Detaljplan för Skeppsholmsviken 6 m fl vid Gröna Lund i stadsdelen Djurgården, Dp 2016-06685

Kommentarer beträffande ljudutredningar

Figur 15: Fasadbullerkarta redovisande ekvivalent fasadnivå vid närmast bostadsfasad under nuläge, öppettider.

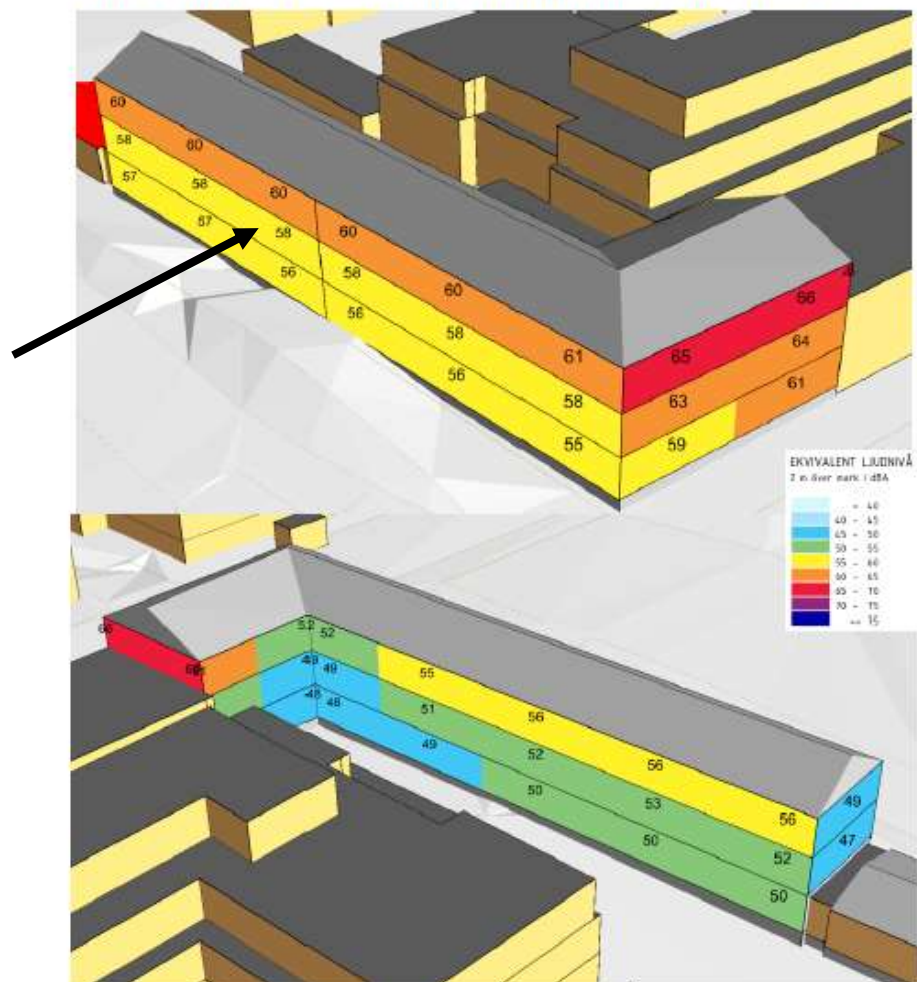
Trots ökningen med upp till 6 dBA hävdas i rapporten att den totala ökningen vid Falkenbergsgatan *inte kommer att öka i samma omfattning som ljudnivåbidraget från Gröna Lund eftersom området redan idag har en relativt hög bullernivå*. Utan ingående förklaring är påståendet obegripligt och motsägs av Tyréns rapport *Bullerutredning Skeppsholmsviken R01-272690* (2019-09-13) som redovisar ljudnivån vid närmaste bostadsfasad före och efter utbyggnad av Gröna Lund. Se figurer på sidan 7-8. Av figurerna framgår entydigt att den ekvivalenta vid fasad ökar med upp till 6-7 dBA.

Ur Tyréns rapport Bullerutredning Skeppsholmsviken R01-272690, 2019-09-13.
Ekvivalent ljudnivå vid bostadsfasad då Gröna Lund är öppet, dagens situation.

Figur 17: Fasadbullerkarta redovisande ekvivalent fasadnivå vid närmast bostadsfasad då verksamhet är öppen. Inklusivt berg- och dalbana och bilbana på befintlig parkeringsplats. Avser både 35 m hög berg- och dalbana.

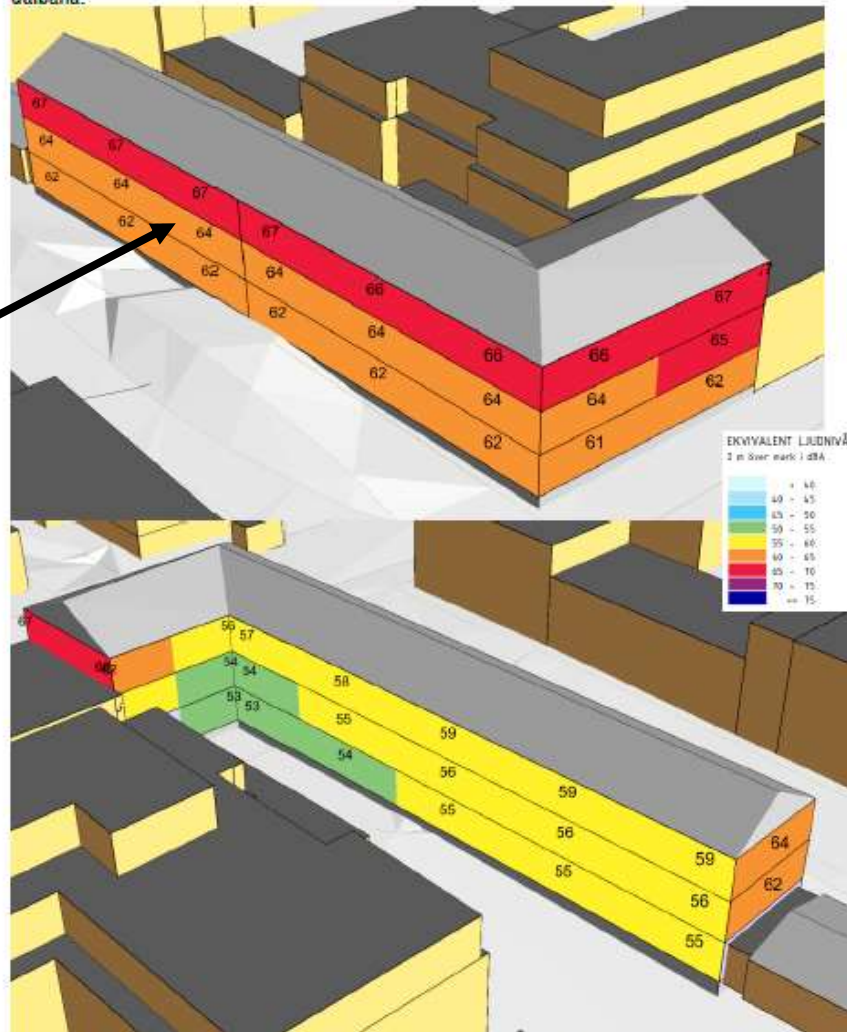
Ekvivalent ljudnivå vid bostadsfasad då Gröna Lund är öppet, efter utbyggnad inklusive berg- och dalbana på befintlig p-plats. Fasad mot Falkenbergsgatan får upp till 6-7 dBA ökad ljudnivå.
